REPÚBLICA DE PANAMÁ
MINISTERIO DE AMBIENTE

RESOLUCIÓN DEIA-IA- 093 - 2023
De 28 de DIC. de 2023

Por la cual se resuelve la solicitud de evaluación del Estudio de Impacto Ambiental (EsIA), Categoría II, correspondiente al proyecto: **MUELLE FISCAL DE BOCA CHICA**, cuyo promotor es el **MINISTERIO DE OBRAS PÚBLICAS.**

Figura 2. Ubicación del sitio 2 – Acopio de materiales

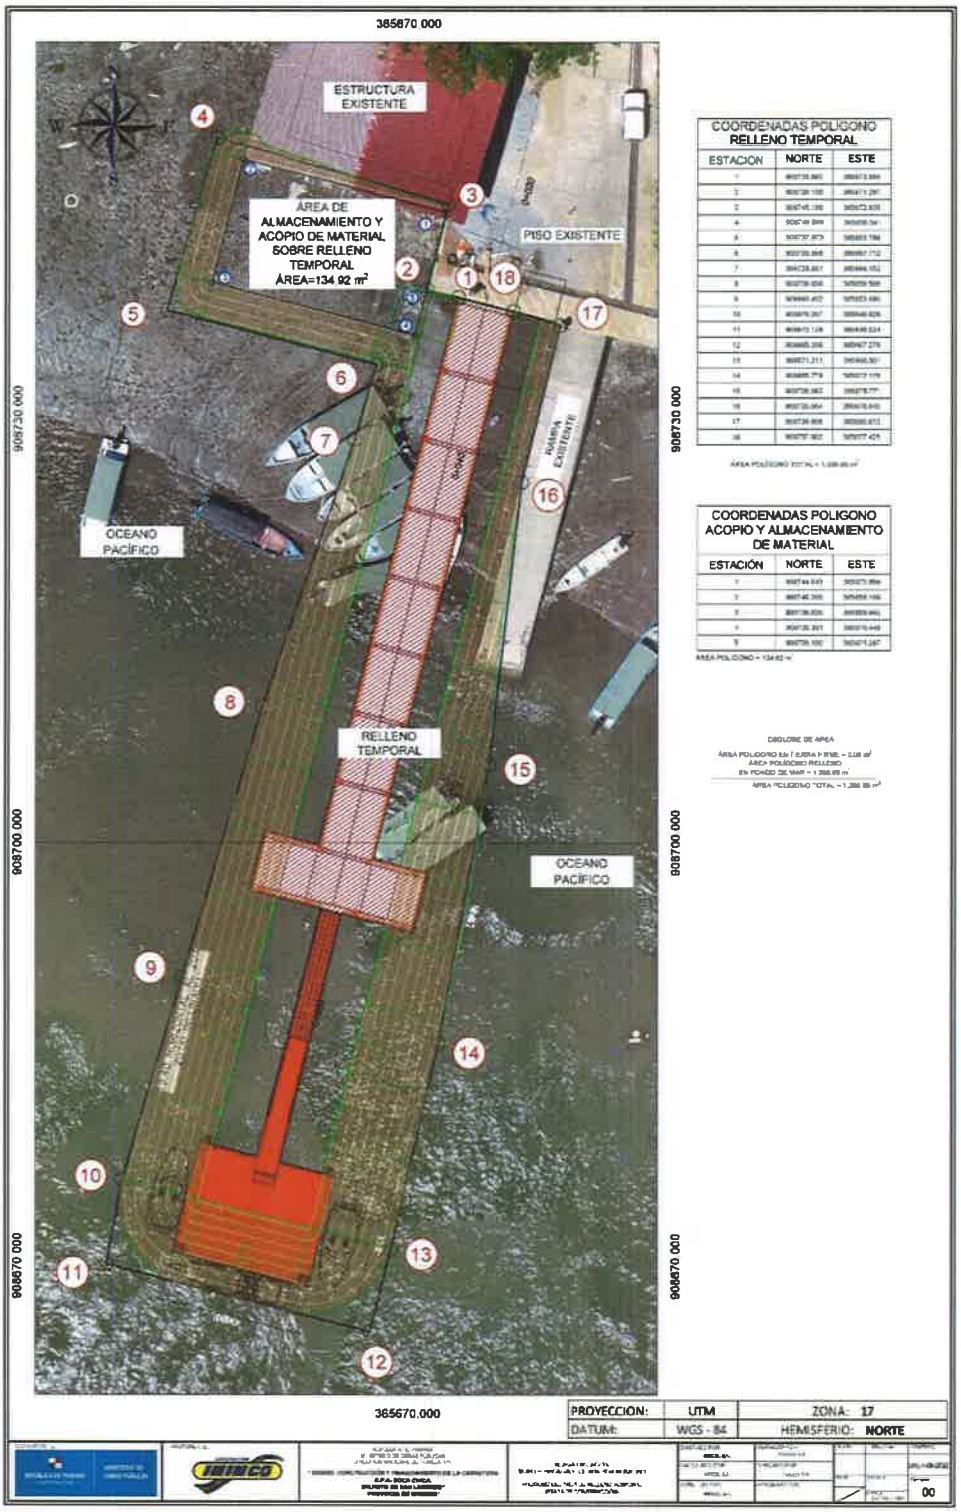
- **Al subpunto (c),** en cuanto a la metodología de trabajo para realizar ambos rellenos, debido a que el área es reducida y existen estructuras privadas próximas a las áreas del proyecto, el promotor indica: "*La metodología de trabajo para la construcción del Muelle Fiscal y del Mirador, se detalla en los planos incluidos en la Sección de Anexos (Anexo 1). Sin embargo, se aclara lo siguiente:*
    <u>Muelle Fiscal</u>
    "*No se realizará relleno temporal para la construcción del muelle fiscal. El mismo será construido por Fases y no será necesario contar con un sitio para disposición y acopio de materiales, ya que todos los materiales, herramientas y equipos serán trasladados según requerimiento y de manera programada, desde el sitio 1 presentado anteriormente.*

Se incluye a continuación la ubicación del sitio 2 para referencia:

Figura 3. Detalle del sistema de fosa séptica en el área del Mirador

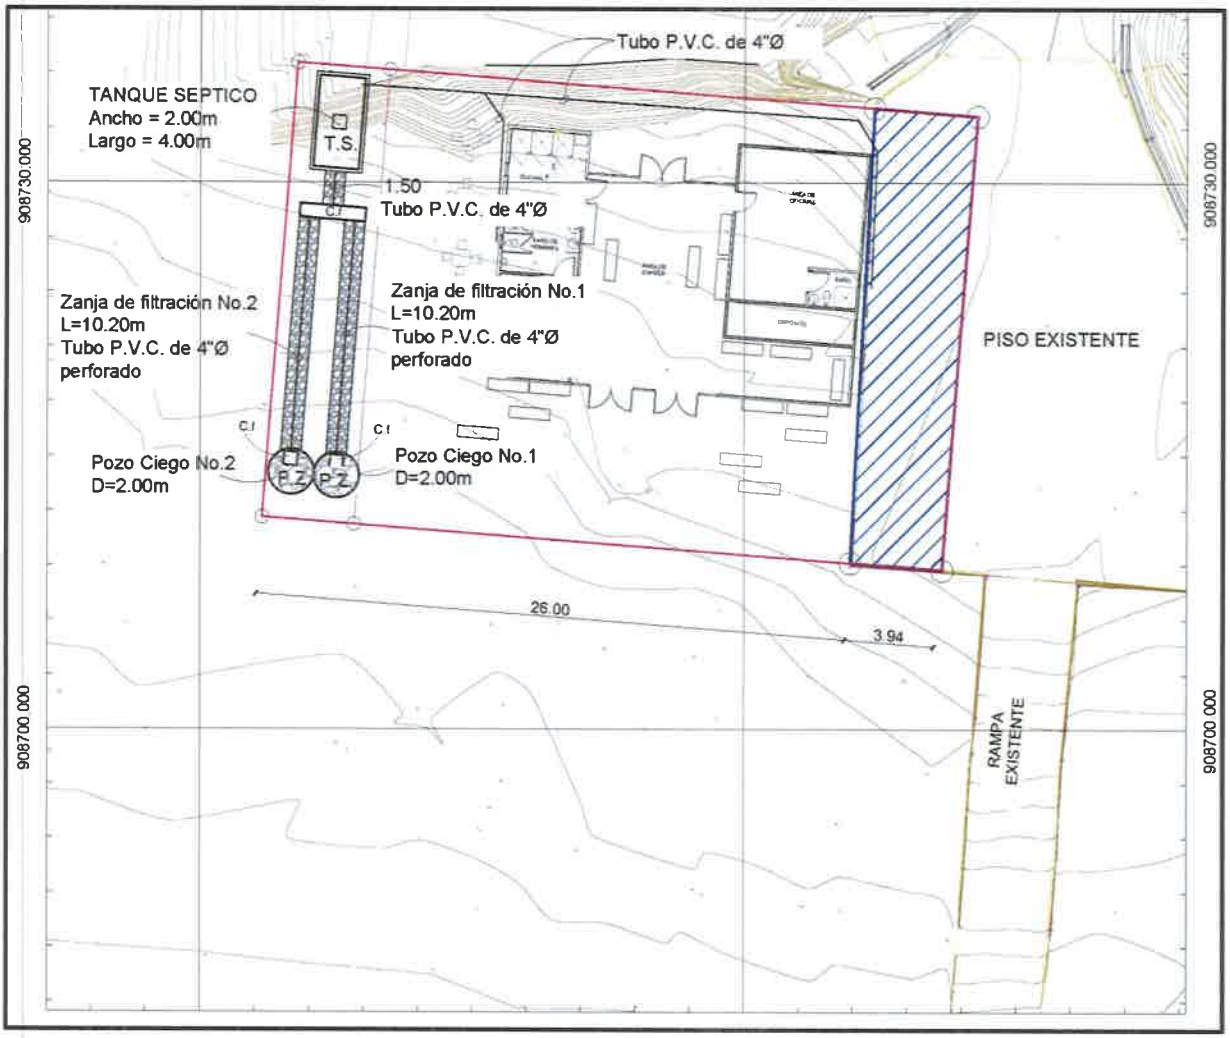
4. En respuesta a la pregunta 6 (b y c), se indica: "*El sistema de fosa séptica se construirá en el área considerada para el mirador y quedará debajo de la losa que se construirá para el Mirador, con sus respectivas cámaras de inspección, tal como muestra la figura 3. Actualmente no se puede realizar una prueba de permeabilidad del suelo, ya que esta área no existe y está conformada por área de roca en el fondo del mar, por lo cual no aplicaría. Sin embargo, es importante mencionar que, en la memoria técnica elaborada por profesional idóneo, se contempla que el área destinada para la zona de filtración se realizará sobre un relleno controlado, por lo que los materiales que se implementarán en esta zona, son materiales granulares de manera que se garantice el buen funcionamiento del sistema. Una vez se ha seleccionado este material de relleno, se le realizará el análisis de caracterización de suelo y será incorporado como parte del primer informe de seguimiento ambiental*".

El detalle del sistema de fosa séptica, ubicada en el mirador, se presenta a continuación:

Figura 5. Esquema de incorporación de la flora y manglares como área verde del mirador

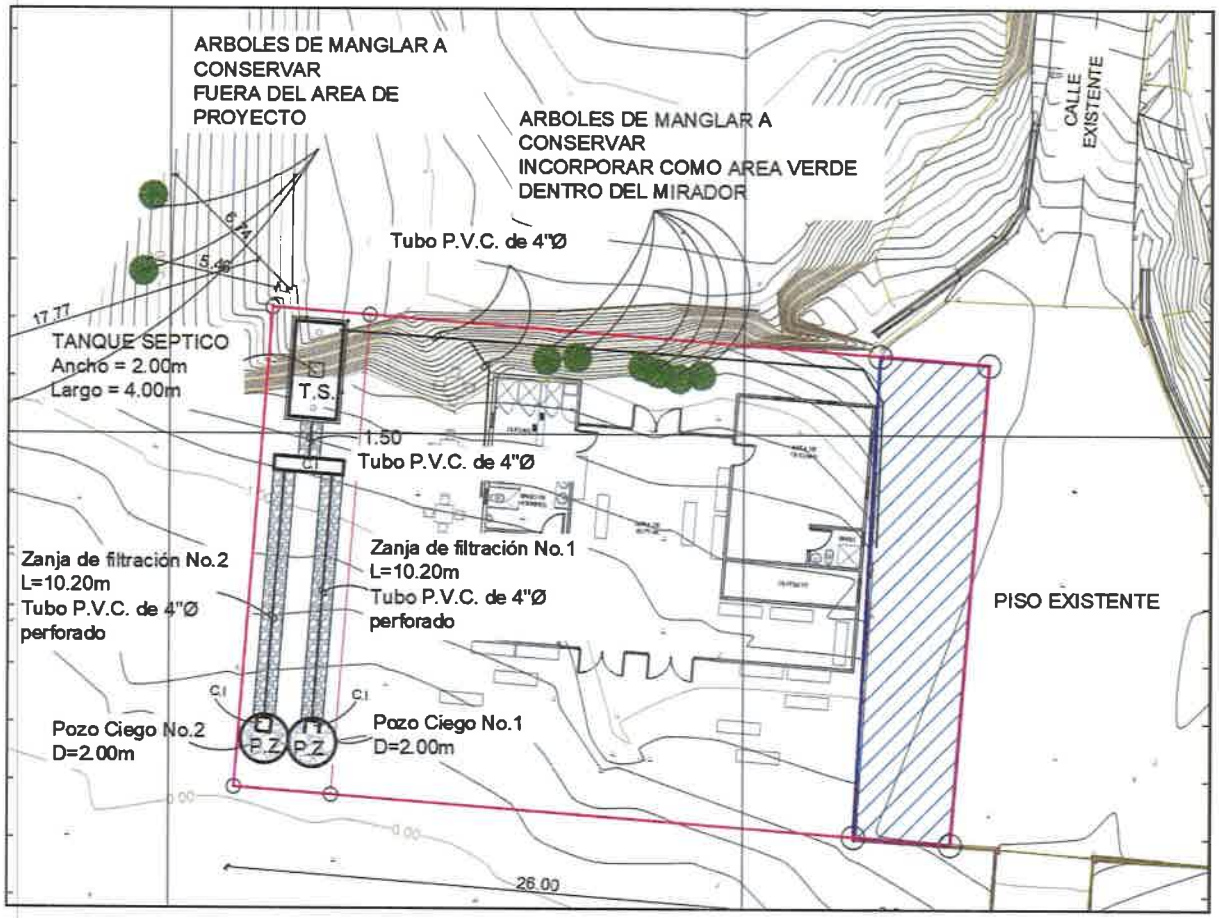
- **Respecto a la pregunta 8**, referente a las especies de manglar dentro del área del proyecto, el promotor da respuesta a cada uno de los subpuntos solicitados de forma siguiente:
  - **Al subpunto (a),** la cual hacía referencia a el levantamiento de la cobertura vegetal en el polígono del proyecto, el promotor presenta el inventario forestal solicitado y señala lo siguiente: *"...se decidió como medida de protección, incluir las especies de mangle blanco y de flora presente en dicha área, como parte del área de conservación o área verde en los diseños para el mirador. ..."*. (ver fojas 227 a la 231 del expediente administrativo).

En conjunto con los diseñadores y el equipo ambiental, se decidió como medida de protección, incluir las especies de mangle blanco y de flora presente en dicha área, como parte del área de conservación o área verde en los diseños para el mirador. Ver esquemas a continuación:
